高レベル放射性物質研究施設の気体廃棄設備に関する記載の見直しについて

国立研究開発法人日本原子力研究開発機構
核燃料サイクル工学研究所 環境技術開発センター

2. 変更申請の内容

高レベル放射性物質研究施設の液体廃棄設備に関する記載の見直しについて

図22.1 中レベル, 低レベル, 極低レベル廃液の相互関係

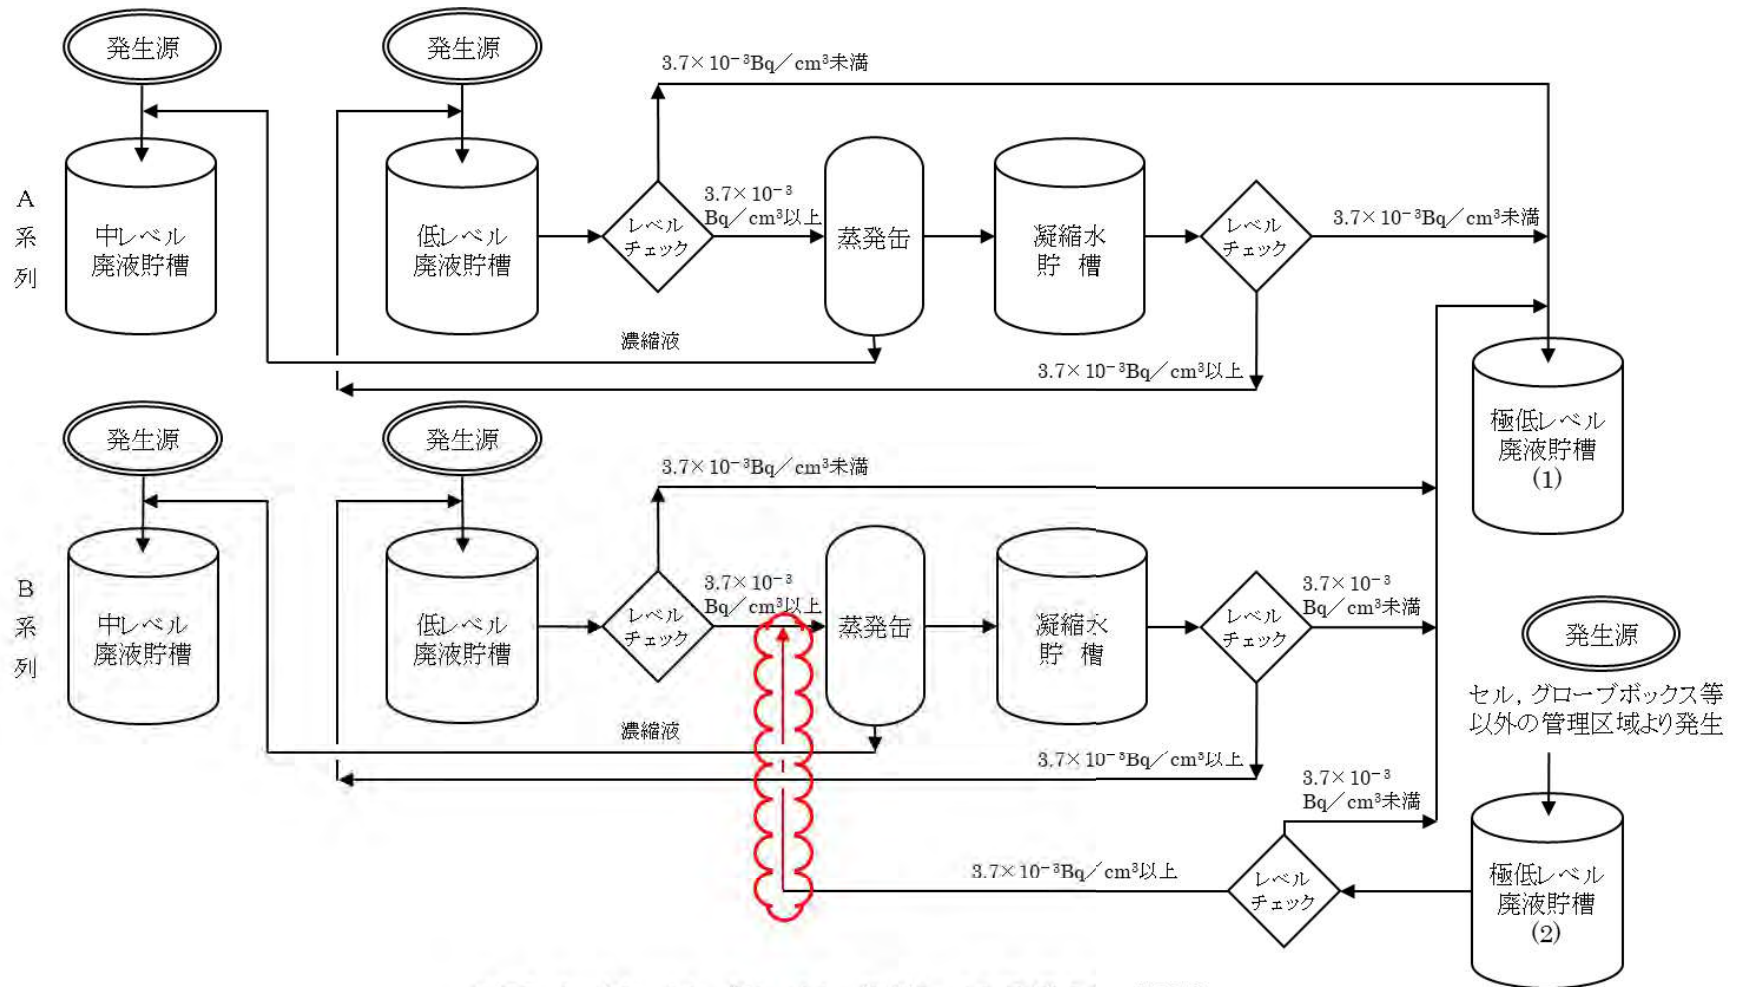
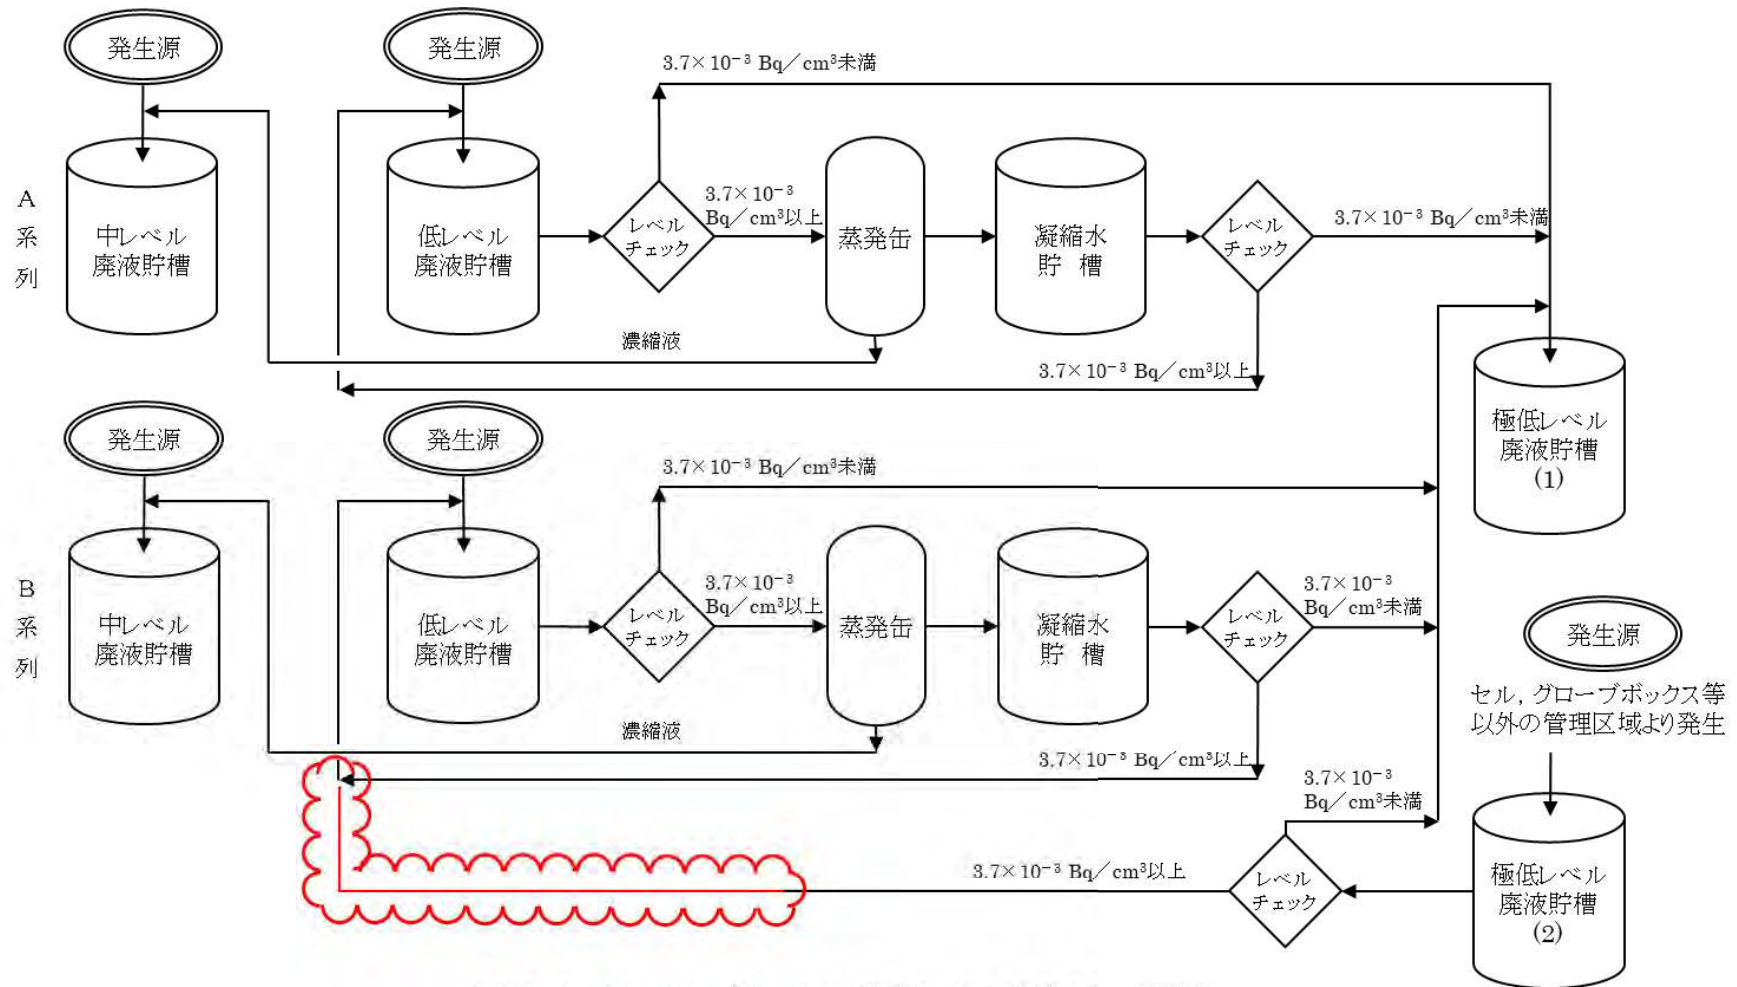
(2) 極低レベル廃液貯槽 (2) からの送液経路の見直し

- 本文図面 図 9-2-3 「廃液系統図」において、極低レベル廃液貯槽 (2) から蒸発缶への液移送配管を削除する。
- 添付書類 1 図 22.1 「中レベル、低レベル、極低レベル廃液の相互関係」において、極低レベル廃液貯槽 (2) から蒸発缶への液移送配管を削除し、極低レベル廃液貯槽 (2) から低レベル廃液貯槽への液移送配管を追加する。

5.2 極低レベル廃液貯槽（2）からの送液経路の見直し

極低レベル廃液貯槽（2）には、前述のとおりほとんど放射性物質を含まない廃液であるため、基準（ $3 \times 10^{-3} \text{Bq/cm}^3$ ）を超えない廃液を貯留するが、万が一に備えてレベルチェックを行い、基準を超える廃液は蒸発缶へ移送し、蒸発処理により凝縮水を極低レベル廃液貯槽（1）へ、濃縮液を中レベル廃液貯槽へ移送する。

現行の許可では放射能濃度のレベルチェックで基準を超える廃液は直接蒸発缶へ移送する経路になっているが、現物は一旦低レベル廃液貯槽へ移送し、さらにレベルチェックを行ったうえで基準を超える廃液を蒸発缶へ移送する経路となっている。そのため、極低レベル廃液貯槽（2）から基準を超える廃液が新たに低レベル廃液貯槽に移送されることになるが、現行において低レベル廃液貯槽は基準を超える廃液を貯槽しているため、低レベル廃液貯槽に貯留する廃液の放射能濃度を変更するものではない。また、修正前後において放射能濃度のレベルチェックを行い、基準を超えるものを低レベル廃液として蒸発缶処理を行い、中レベル廃液と極低レベル廃液に分割することに変更はない。

当該送液経路は、廃棄施設の一部として「使用施設等の位置、構造及び設備の基準に関

する規則」第 24 条に対する適合性を要求される設備であり、蒸発缶による廃液処理は「水中の放射性物質の濃度を低減できるよう、使用施設等において発生する放射性廃棄物を処理する能力」を担保するものであるが、修正に係る配管については、建設当時の通水試験で水がもれないことを確認しており、材質も既許可であるステンレス鋼に変更はなく、「排水設備は、排液がもれにくい構造とし、排液が浸透しにくく、かつ腐食しにくい材料を用いること」を満足することから安全上の問題はないと判断している。

なお、昭和 56 年 6 月に受検した液体廃棄設備の施設検査は、今回変更する内容で受検しており、合格している。
